Licitación Pública de la Obra:**“AMPLIACIÓN EXPLANADA PARQUE ESPAÑA – ROSARIO – DPTO. ROSARIO”****CIRCULAR ACLARATORIA N° 3 (CON CONSULTA)**

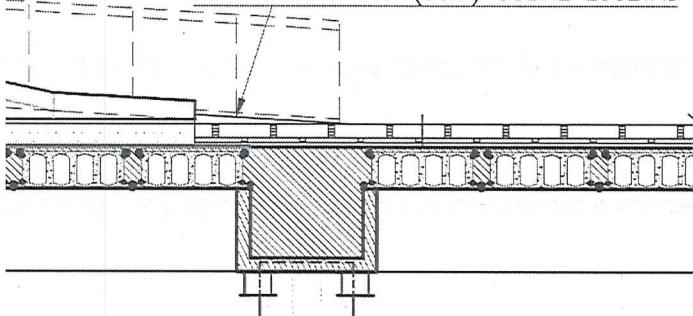
Confirmar si el ítem 4.5 "Tabiques de Hormigón Armado Visto", solo hace referencia a la losa y tabique del escenario (cant. 1) + tabiques perimetrales de canteros (cant. 12).

Correcto, según lo especificado en pliego E.T.P. ITEM 4.5 – "TABIQUES DE HORMIGON ARMADO VISTO" (m^3)

...Comprende la provisión de materiales, mano de obra y equipos necesarios para la ejecución *in situ* de tabiques de hormigón de piedra armado a la vista, en el sector de los maceteros y en el escenario, de acuerdo a los planos de proyecto...

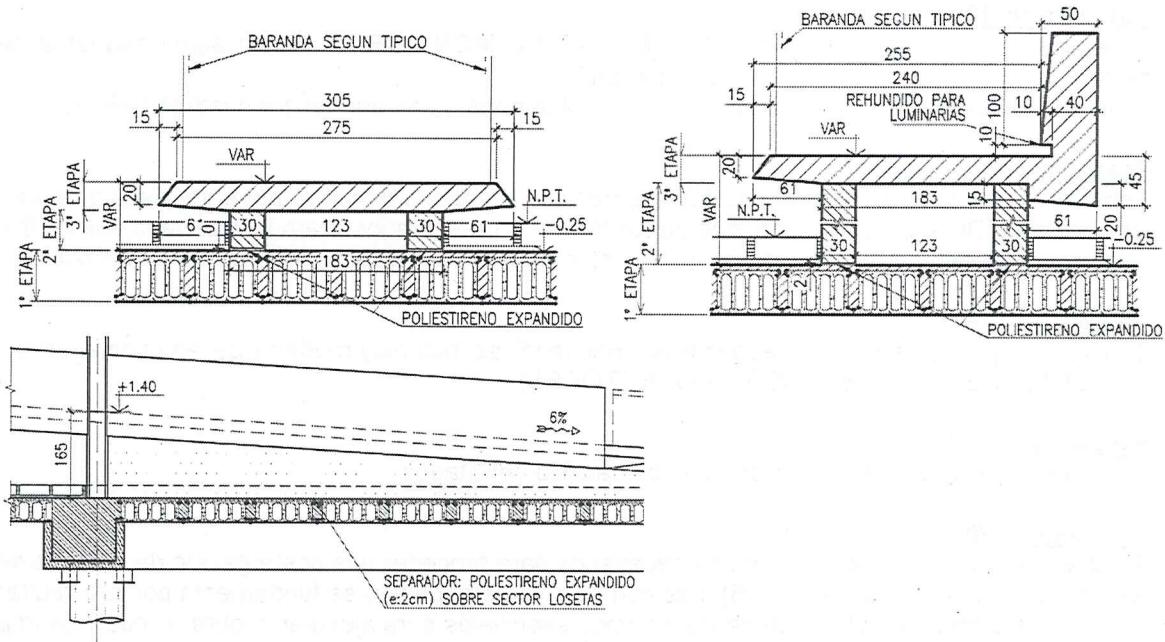
Confirmar si el separador de poliestireno expandido e= 2cm se debe incluir en la oferta (ya que no figura en itemizado), el mismo está indicado en el plano "MPE07 – Replanteo Rampa", y si se debe considerar solo sobre el sector correspondiente a la rampa. En caso afirmativo, indicar en qué ítem de la planilla de cotización se debe incluir el mismo.

Sí, el separador de poliestireno expandido debe incluirse en la oferta dentro del ítem: 2.3.1 – "PROVISION Y COLADO DE HORMIGON IN SITU (COLUMNAS, VIGAS Y LOSA)". El mismo es solo para el sector de rampa, en los apoyos de la misma.

PROVISION Y COLOCACIÓN DE CESTOS DE ACERO GALVANIZADO

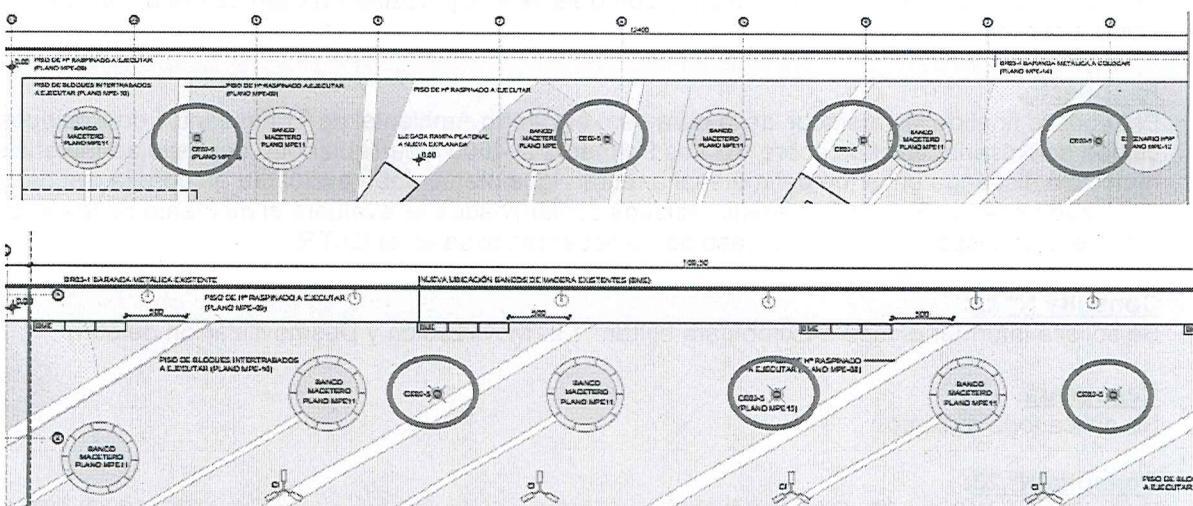
Según plano "MPE03" van 3 cestos en explanada existente y según plano "MPE02" van 4 cestos en explanada nueva. Confirmar si los cestos a proveer y colocar son estas 7 unidades.

Correcto, son 7 unidades, se deben colocar 3 cestos en el sector de explanada existente (plano MPE03) y 4 cestos en el sector de nueva explanada (plano MPE02).
